RS.271.2.2020

**Zapytanie nr 3**  
**z dnia 29.04.2020 r.**

Dotyczy: „Rozwój funkcji zdrowotnych i rekreacyjnych w Gminie Świebodzice poprzez tworzenie i odnowienie terenów zieleni w celu poprawy jakości życia mieszkańców” – Obiekt nr 7 – kontynuacja. (RS.271.2.2020)

| <p>DATA 17.III.2020</p>   |  | <p><b>NAZWA RYSUNKU</b><br/>PLAC ZABAW – opcja P1</p>  |

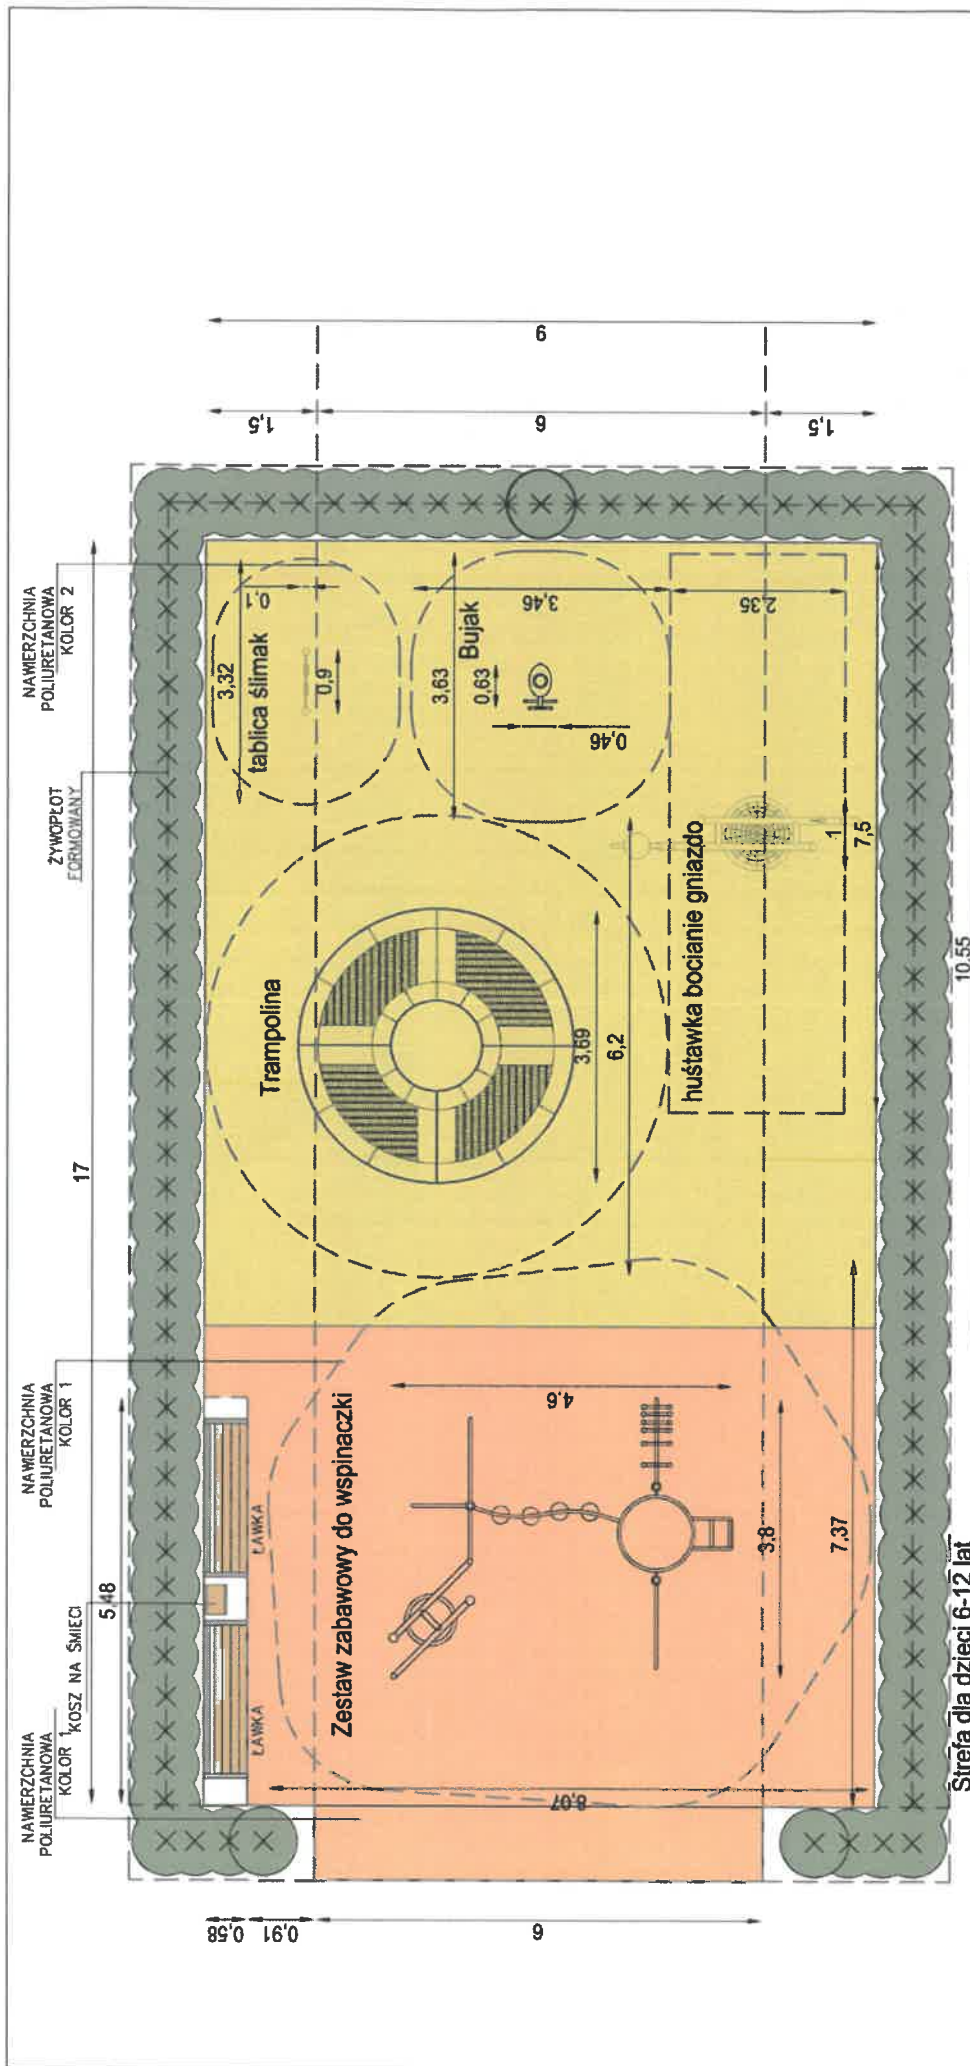
Podczas wstępnej analizy dokumentacji do ww. przetargu zauważyliśmy znaczne błędy w projektowanym placu zabaw, co szczególnie jest widocznie na rzucie 3 – Plac zabaw. Błędy polegają na projektowaniu niezgodnie z polską normą EN 1176. Zgodnie z tą normą nie mogą, w niektórych przypadkach, nadchodzić tzw. strefy bezpieczeństwa różnych urządzeń zabawowych oraz nie mogą się znaleźć w strefie bezpieczeństwa przeszkody dla użytkowników. Dam tu tylko kilka przykładów tych błędów, bo jest ich więcej: Strefa karuzeli według normy nie może nadchodzić nad strefę małego zestawu zabawowy oraz nad strefę bujaka. Czy może nadchodzić nad żywopłot tak jak projektowany jest to dyskusyjne, ale jako firma z wieloletnim doświadczeniem w montażu placów zabaw zdecydowanie odradzamy projektowanie czegokolwiek w strefie karuzeli, dla bezpieczeństwa użytkowników. Strefa dużego zestawu nadchodzi nad ławkę, a to jest wprost niebezpieczne, nie tylko niezgodne z normą. Strefa dużego zestawu nachodzi nad strefą huśtawki bocianie gniazdo, co jest niezgodnie z normą i również niebezpieczne. Strefa huśtawki bocianie gniazdo nachodzi nad ławkę, co jest niezgodnie z normą i niebezpieczne. Strefy małego zestawu nachodzi nad żywopłot, co jest niezgodnie z normą. Ten plac zabaw na ogół daje użytkownikom za mało miejsca na poruszenie się po placu, co samo w sobie jest potencjalnym źródłem wypadków. Plac zabaw zrealizowany zgodnie z tym projektem będzie stanowił realne zagrożenie dla użytkowników. Niestety, nie da się tego problemu w prosty sposób zmienić, np. poprzez przestawienie ławek lub nawet usunięcie żywopłotu. Potrzebne jest tu dużo więcej miejsca na placu zabaw a to oznaczałoby dużą zmianę w projekcie, lub znaczne zmniejszenie ilość urządzeń zabawowych. Proszę o informacji jak w tym przypadku przygotować ofertę.

W odpowiedzi na powyższe pytanie Wykonawcy projektant zweryfikował rozwiązania projektowe w obrębie placu zabaw. W związku z tym przygotowano zmianę w obrębie placu zabaw przedstawioną na rysunku polegającą na:

- rezygnacji z urządzenia karuzeli na placu zabaw
- rezygnacji z urządzenia małego zestawu dla dzieci
- dodatkowej nawierzchni bezpiecznej w obrębie ławek na placu zabaw oraz w strefie wejściowej w ilości 10m<sup>2</sup>
- przemieszczeniu urządzeń w sposób nie powodujący nakładania się stref bezpiecznych pomiędzy projektowanymi urządzeniami
- przemieszczeniu ławek oraz kosza na śmieci.
